**ASSESSORATO OPERE PUBBLICHE, TERRITORIO E AMBIENTE**

**PROVVEDIMENTO DIRIGENZIALE**

**N. 4075 in data 11-07-2023**

**OGGETTO :** ADOZIONE DETERMINAZIONI CONCLUSIVE EX. ART. 14-TER, L. 241/1990. APPROVAZIONE DELLA MODIFICA NON SOSTANZIALE DELL'A.I.A. GIÀ RILASCIATA ALLA SOCIETA' COGNE ACCIAI SPECIALI SPA, DI AOSTA, CON P.D. N. 6011 DEL 28 DICEMBRE 2012 E S.M.I. RELATIVA ALLA MODIFICA PARCO ROTTAMI, VIABILITA' ADDUCENTE E MODALITA' DI ASFALTATURA DELLO STABILIMENTO COGNE ACCIAI SPECIALI S.P.A. DI AOSTA, AI SENSI DEL TITOLO III-BIS DEL D.LGS. 152/2006. CONTESTUALE ACQUISIZIONE PARERE POSITIVO AI SENSI DELL'ART. 242-TER DEL D.LGS. 152/2006

Figura.1: estratto tavola "Fase 2 di realizzazione dei lavori" - nota CAS 40/23 del 14/02/2023

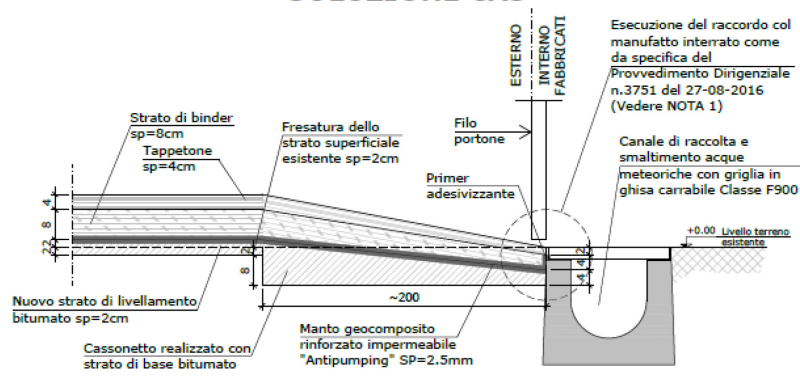
La sezione progettuale in esame (figura 1), non prevede soluzioni atte a garantire la tenuta impermeabile delle superfici di contatto tra:

A. nuova asphaltatura e struttura prefabbricata della canaletta;

B. struttura prefabbricata della canaletta e pavimentazione interna esistente.

Al fine di evitare che le succitate superfici di contatto possano costituire discontinuità nella struttura impermeabilizzante posta in opera si ritiene necessario che:

A. per il contatto tra nuova asphaltatura e canaletta, sia previsto il risvolto del geocomposito l'impiego del primer adesivizzante come previsto nella tavola 8 “particolari stratigrafie 2<sup>a</sup> fase” del progetto “lavori di messa in sicurezza ambientale delle aree denominate “piazzale Vergelle (1<sup>a</sup> fase)” e “pozzo MW3 (2<sup>a</sup> fase)” in area CAS in Comune di Aosta” (figura 2) approvato con C.d.S. del 18/08/2022 nell'ambito del procedimento “Procedura di bonifica per il raggiungimento del buono stato chimico della falda sottostante la piana di Aosta e comprendente l'ex area Cogne” ;

B. per il contatto tra canaletta e pavimentazione esistente, sia definita una soluzione tecnica con caratteristiche tali da da garantire la tenuta impermeabile della superficie di contatto.

*A) superfici di contatto tra nuova asfaltatura e struttura prefabbricata della canaletta (figura 1): la soluzione proposta, che prevede il risvolto del geocomposito e l'impiego del primer adesivizzante, è conforme a quanto richiesto nel precedente parere ARPA e corrisponde a quanto previsto nella tavola 8 “particolari stratigrafie 2a fase” del progetto “lavori di messa in sicurezza ambientale delle aree denominate “piazze Vergelle (1^ fase)” e “pozzo MW3 (2^ fase)” in area CAS in Comune di Aosta” (figura 2) approvato con C.d.S. del 18/08/2022 nell'ambito del procedimento “Procedura di bonifica per il raggiungimento del buono stato chimico della falda sottostante la piana di Aosta e comprendente l'ex area Cogne”.*

*B) superfici di contatto tra struttura prefabbricata della canaletta e pavimentazione interna esistente: l'accorgimento tecnico riportato nella nota 1 della tavola “Fase 2 di realizzazione dei lavori (nota CAS del 40/23 del 14/02/2023) “In corrispondenza di eventuali spigoli verticali dei manufatti il raccordo tra le due facce lungo lo spigolo dovrà essere eseguito effettuando una sigillatura impermeabilizzante con bitume liquido o mastici bituminosi a freddo” applicata al caso in esame appare consona al fine di garantire l'impermeabilizzazione di tali superfici di contatto.*
